Anlage 1

Technische Erläuterungen und UVP-Bericht zur zweiten Planänderung der

110-/380-kV-Höchstspannungsfreileitung **Pkt. Metternich – Niederstedem, Bl. 4225**

im Abschnitt: **UA Wengerohr – UA Niederstedem**

Abbildung 13: Von der Zuwegung zum Mast Nr. 197 betroffene Biotoptypen.

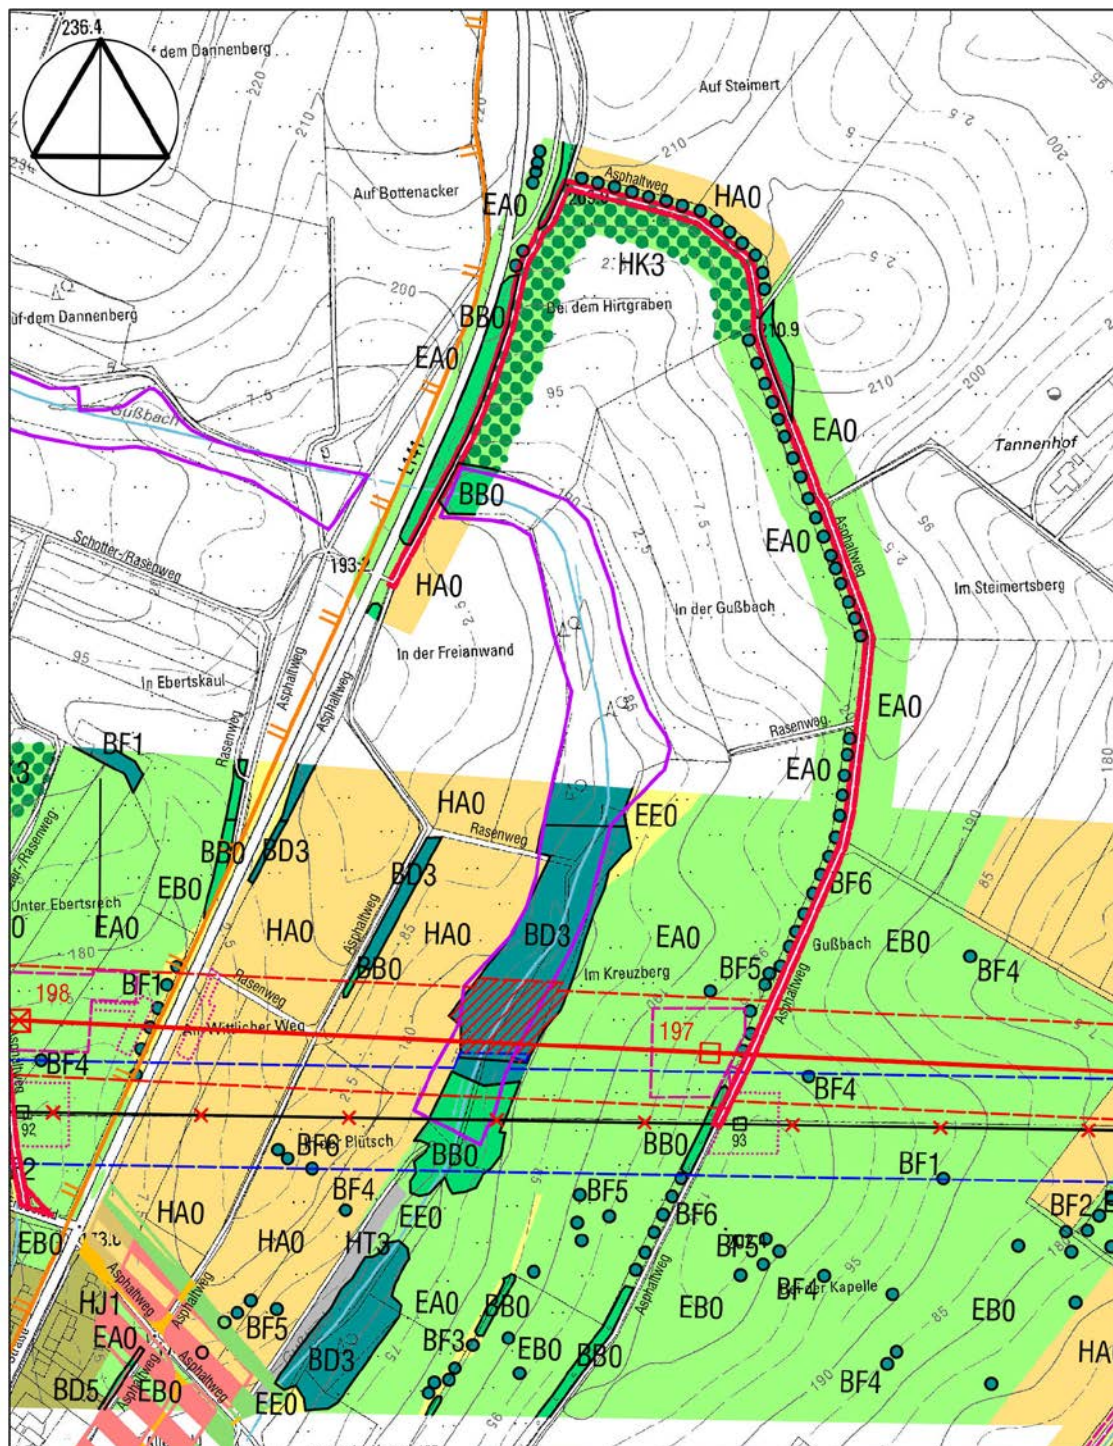
Die Inanspruchnahme eines vorhandenen asphaltierten Weges mit ggf. temporärer Verbreiterung im Bereich des vorhandenen Banketts im Bereich von landwirtschaftlich genutzten Flächen außerhalb von Schutzgebieten führt nicht zu einem Eingriff im Sinne des BNatSchG. Die zusätzlich in Anspruch genommenen Flächen können sich in kurzer Zeit wieder regenerieren und der ursprüngliche Zustand stellt sich dann wieder ein.

Abbildung 14: Lageplanausschnitt der Erweiterung der Zuwegung zu Mast Nr. 198.

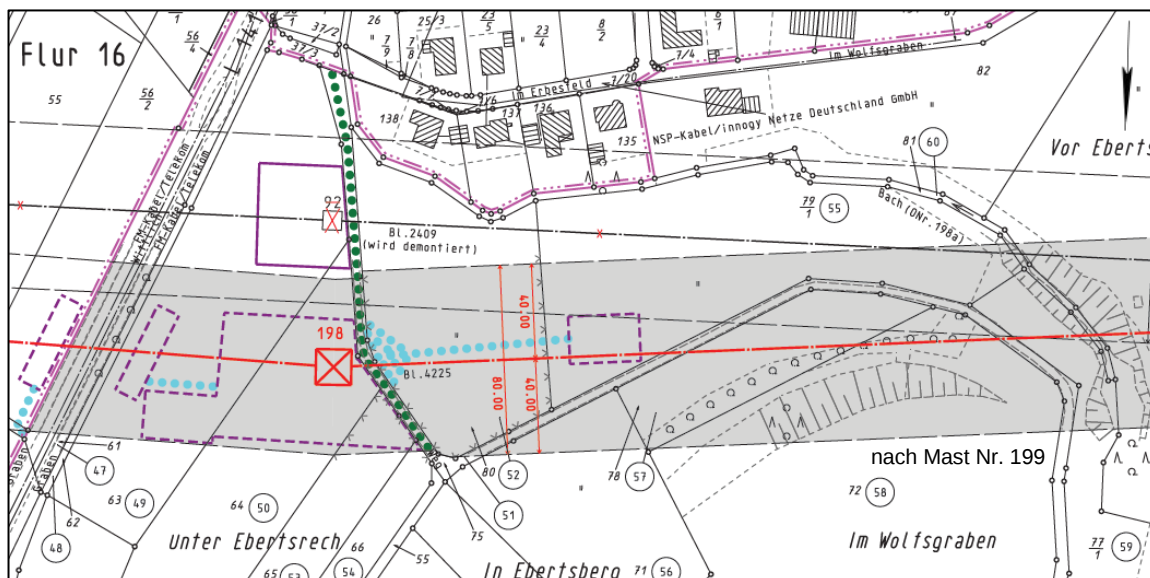
Der beantragte Maststandort Nr. 198 ist in der Gemarkung Salmrohr am Rand einer landwirtschaftlich genutzten Fläche an einem angrenzenden Weg gelegen. Die beantragten Arbeitsflächen und deren Zuwegungen reichen ebenfalls bis an diesen Weg heran. Geplant ist eine Erweiterung der Zuwegung entlang des Weges ausgehend vom beantragten Maststandort und den zugehörigen Arbeitsflächen und deren Zuwegungen bis zur Straße „Im Erbesfeld“ auf einer Länge von ca. 180 m (siehe Abbildung 14).

Die Zuwegung zu Mast Nr. 198 muss erweitert werden, da sie nicht bis zur nächsten dem öffentlichen Verkehr gewidmeten Straße („Im Erbesfeld“) reicht.
